Beteiligung gemäß § 4 (1) sowie § 2 (2) BauGB an der Aufstellung der 4. Änderung des - Bebauungsplanes Nürburgring Grand-Prix-Strecke der Ortsgemeinde Nürburg

- **32. Änderung des Flächennutzungsplanes der Verbandsgemeinde Adenau auf dem Gebiet der Ortsgemeinde Nürburg für die Ausweisung eines Sondergebietes „Energiepark Nürburgring“**
- **4. Änderung des Bebauungsplanes „Nürburgring-Grand-Prix-Strecke“ für die Ausweisung eines Sondergebietes „Energiepark Nürburgring“**

4. Änderung des Bebauungsplanes "Nürburgring Grand-Prix-Strecke" der Ortsgemeinde Nürburg

Aktuelle FNP-Darstellung

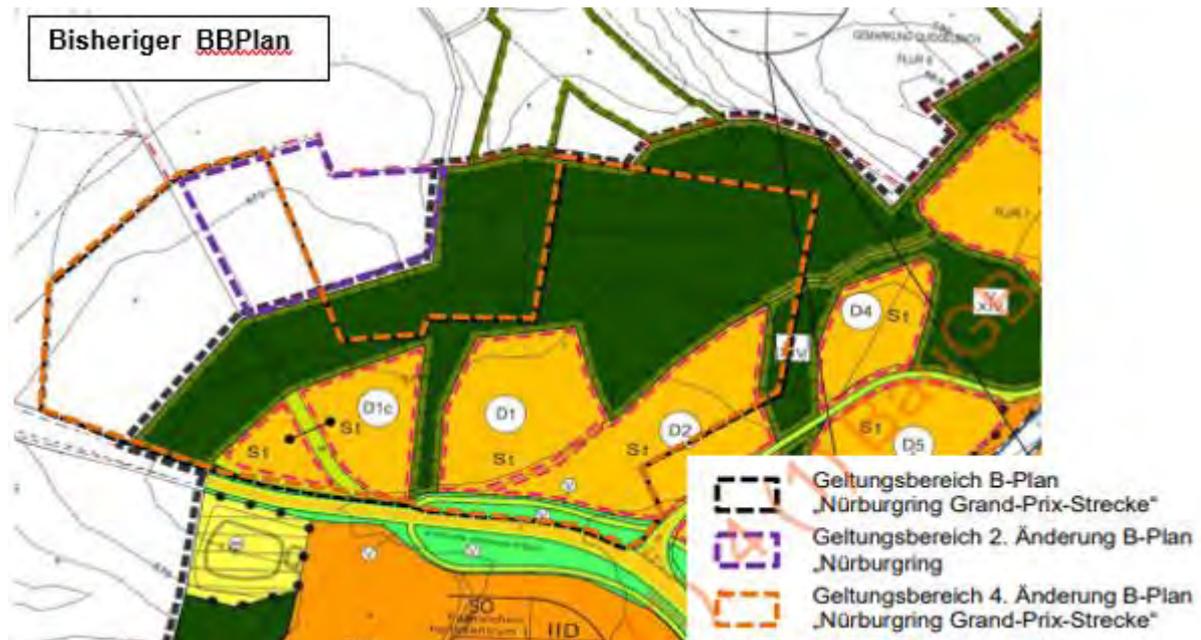
Gegen die Änderung des FNP und die Aufstellung des Bebauungsplanes bestehen aus forstbehördlicher Sicht grundsätzlich keine Bedenken. Bei der FNP-Änderung sowie im Bebauungsplanentwurf für die Ausweisung des Sondergebietes „Energiepark Nürburgring“ ist aber Waldfläche unmittelbar betroffen.

Im Zusammenhang mit der Errichtung der geplanten WEA 2, der Wasserstofftankstelle sowie den Photovoltaik-Carports werden bestehende Stellplatzflächen in einem Umfang von ca. einem Hektar in Anspruch genommen. Diese sollen südlich der geplanten WEA 1 auf Waldfläche wiederhergestellt werden. Der Standort von WEA 1 und der geplante Stellplatzbereich liegen in der bewaldeten Erweiterungsfläche, die in etwa 3 ha groß ist.
